改善箇所説明図

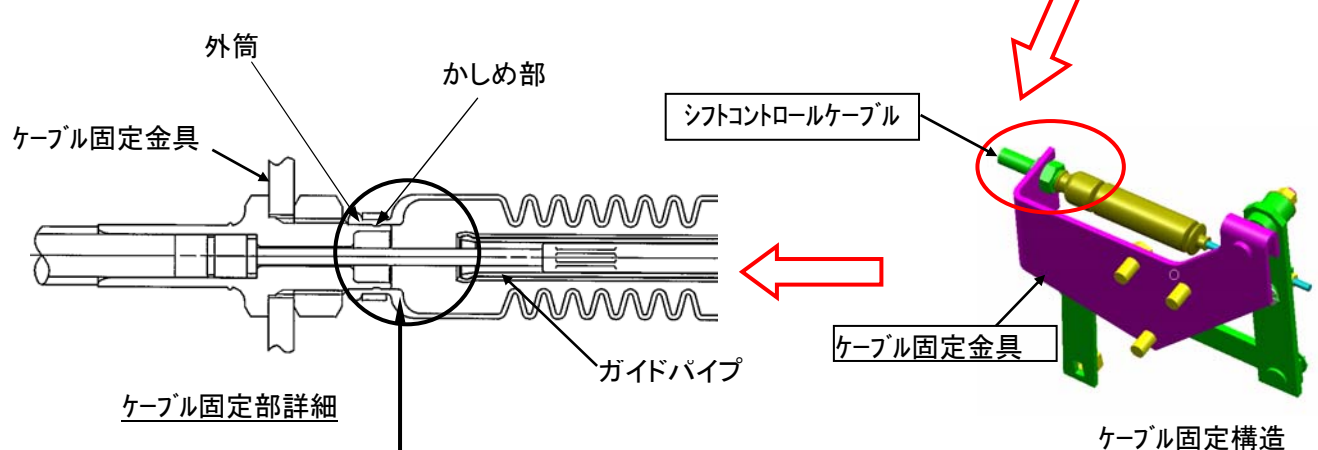
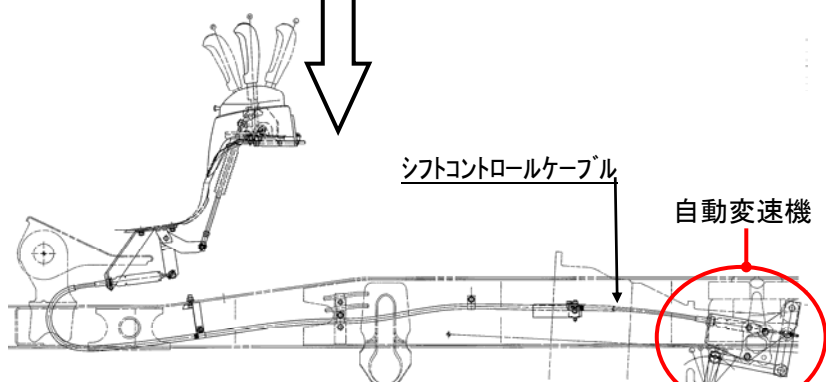
基準不適合発生箇所

自動変速機のシフトコントロールケーブルを当該変速機に固定する金具の形状が不適切なため、エンジンの高回転域で当該金具が共振し、ケーブルのガイドパイプが回転して、外筒内面のかしめ部が摩耗するものがある。

そのため、そのままの状態で使用を続けると、ガイドパイプが外筒から拔出し、最悪の場合、ケーブルがたるみシフト位置がPレンジにあるにもかかわらず、ギア位置がRレンジのままになっているため、車両が後退するおそれがある。

改善措置の内容

全車両、当該金具及びケーブルを対策品と交換する。
